## ДИРЕКТИВА ЛЕТНОЙ ГОДНОСТИ

№ 2023-FATA-01020A-01

Применимость – самолеты RRJ-95

### СЕРВИСНОЕ ПИСЬМО №57-1740-22 Изм.02

Рис. 1. Зона осмотра болтов стыка шпангоута 29. Вид снаружи на левый борт.  
Правый – зеркальное отражение.

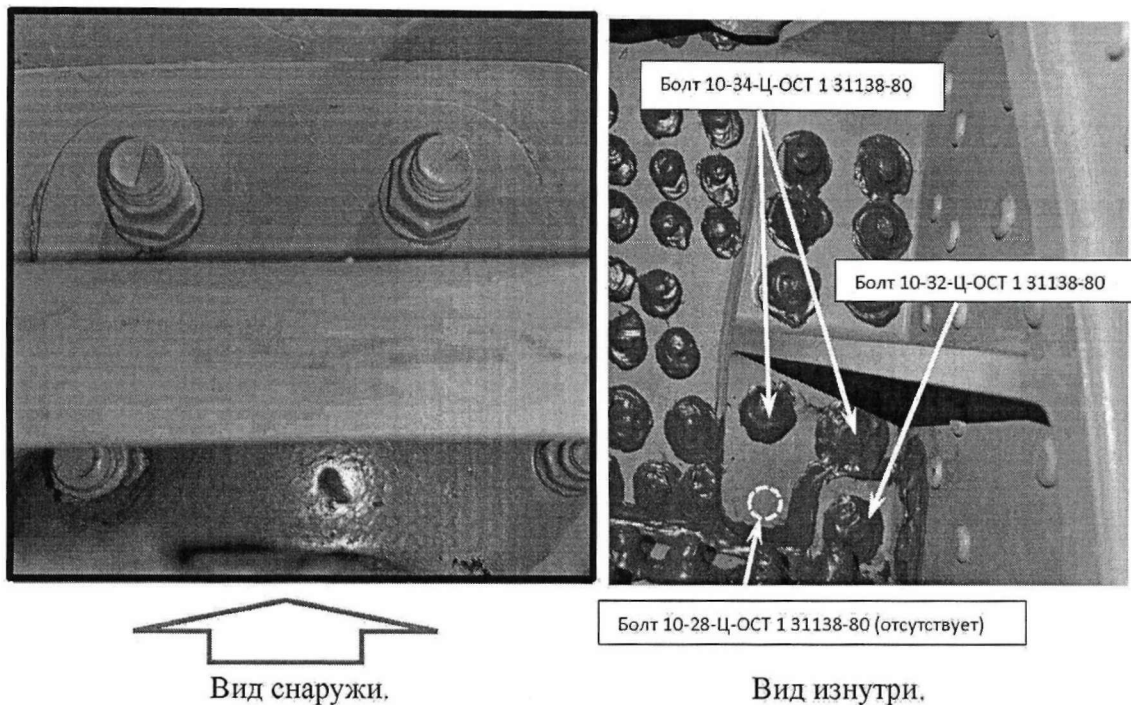
- 4.2. Выполнить внешний осмотр на предмет наличия/отсутствия болтов стыка шпангоута 29 с верхним поясом бортовой нервюры (см. Рис. 1 и Рис. 2). В случае выявления отсутствующего болта обратиться к Разработчику ВС и обеспечить комплектацию для выполнения работ в соответствии с этапом III.

- 4.3. Убедиться в целостности и отсутствии ослабления/разрушения крепежа. В случае выявления ослабленного/разрушенного болта эксплуатацию остановить, выполнить работы по этапам II и IV совместно. Обеспечить комплектацию для выполнения работ в соответствии с п. 4.21.

**Этап III: При обнаружении отсутствия болта 10-28-Ц-ОСТ 1 31138-80 (см. Рис.2) выполнить установку отсутствующих крепежных элементов.**

Рис. 3. Болты стыка шпангоута 29.  
А – зав. № 95007 – 95109, Б - зав. № 95110 – UP

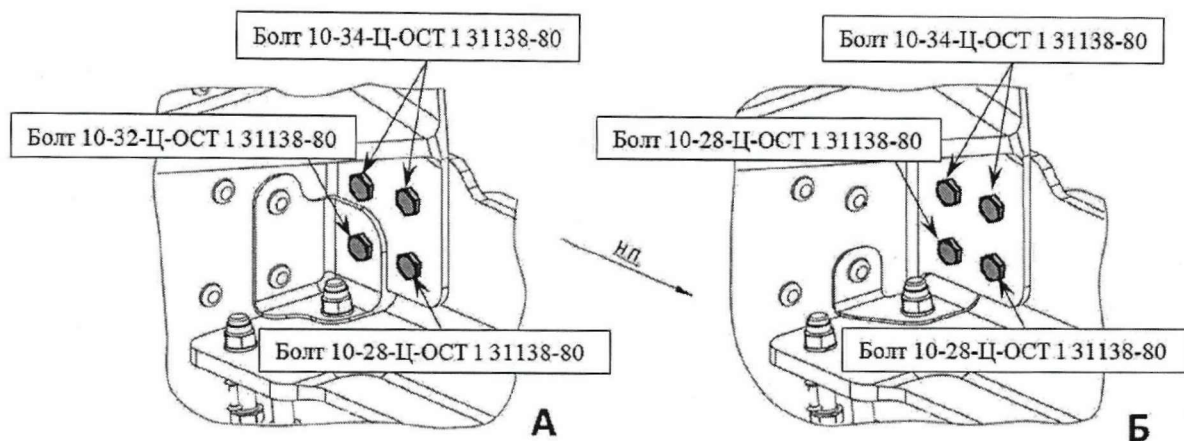
- 4.6. При выполнении работы удалить герметик с головок болтов.
- 4.7. Осмотреть на предмет выявления очагов коррозии на головках болтов и прилегающих поверхностях.
- 4.8. Выполнить фотодокументирование болтов в зоне осмотра в соответствии с Рис. 3.
- 4.9. При обнаружении следов коррозии крепежных элементов, коррозию смыть ветошью, смоченной НЕФРАС-С2-80/120 (СРМ ST-004). При невозможности полного удаления коррозии обратиться к Разработчику ВС.
- 4.10. При отсутствии отклонений при выполнении осмотра восстановить ЛКП на головках болтов по необходимости.
- 4.11. Нанести герметик (СРМ IS-009) на головки болтов согласно РРК 51-76-00.
- 4.12. При отсутствии замечаний выполнить заключительные работы в соответствии с работой РЭ 53-51-00-220-839 и продолжить эксплуатацию.

- 4.25. Выполнить фотодокументирование зоны отклонений в соответствии с Рис. 3.
  - 4.26. При обнаружении следов коррозии крепежных элементов удалить коррозию ветошью, смоченной НЕФРАС-С2-80/120 (СРМ ST-004). При невозможности полного удаления коррозии обратиться к Разработчику ВС.

Рис. 4. Профиль крепления панели ОКФ. Вид снаружи на левый борт.  
Правый – зеркальное отражение

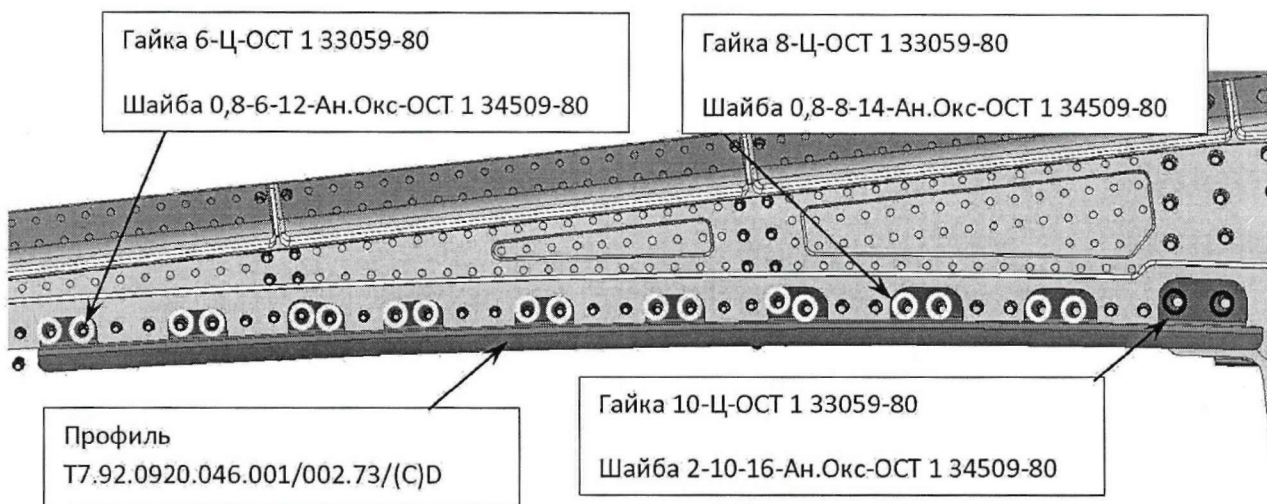
4.14. Для установки болта при необходимости демонтировать профиль Т7.92.0920.046.001/002.73/(С) D (см. Рис. 4).

- 4.17. После установки головки болтов, резьбовые части с гайками и шайбами покрыть грунтовкой ЭП-076 в два слоя, эмалью ЭП-140 серая в два слоя согласно РРК 51-75-02.
- 4.18. В случае демонтажа профиля Т7.92.0920.046.001/002.73/(С) D обратную установку выполнять на герметике (СРМ IS-009). После установки резьбовые части с гайками и шайбами покрыть грунтовкой ЭП-076 в два слоя, эмалью ЭП-140 серая в два слоя согласно РРК 51-75-02. ЛКП и герметик наносить с заходом на деталь 5...10 мм.
- 4.19. Нанести герметик (СРМ IS-009) на головки болтов согласно РРК 51-76-00.
- 4.20. При отсутствии иных несоответствий выполнить заключительные работы в соответствии с работой РЭ 53-51-00-220-839 и продолжить эксплуатацию.

Рис 5. Установка болта 10-28-Ц-ОСТ 1 31138-80.

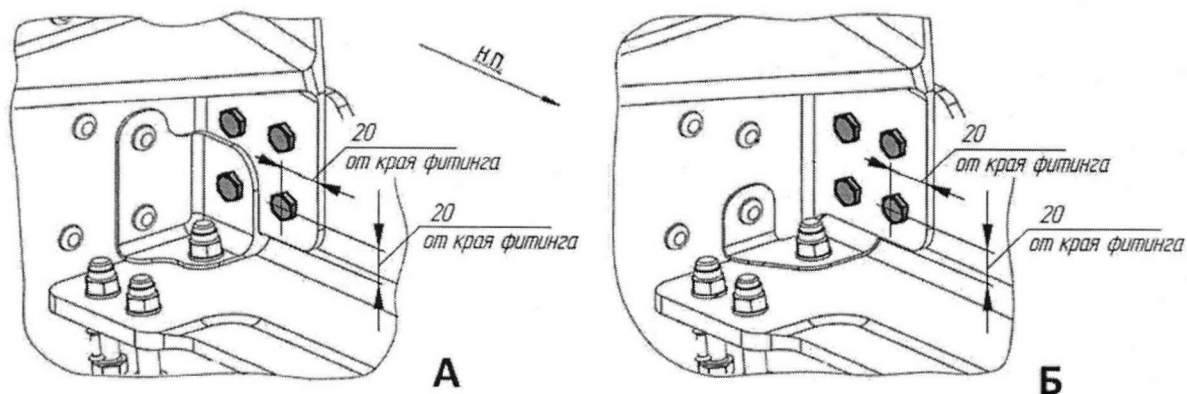
4.16. Установить болт 10-28-Ц-ОСТ 1 31138-80, шайбу 1-10-16-Ан.Окс-ОСТ 1 34509-80, гайку 10-Ц-ОСТ 1 33059-80 согласно РПК 51-42-01 и Рис. 5. Болт устанавливать на герметике (СРМ IS-009) согласно РПК 51-24-01. Момент затяжки гайки Мкр. =(4,05...4,5) кгс\*м.
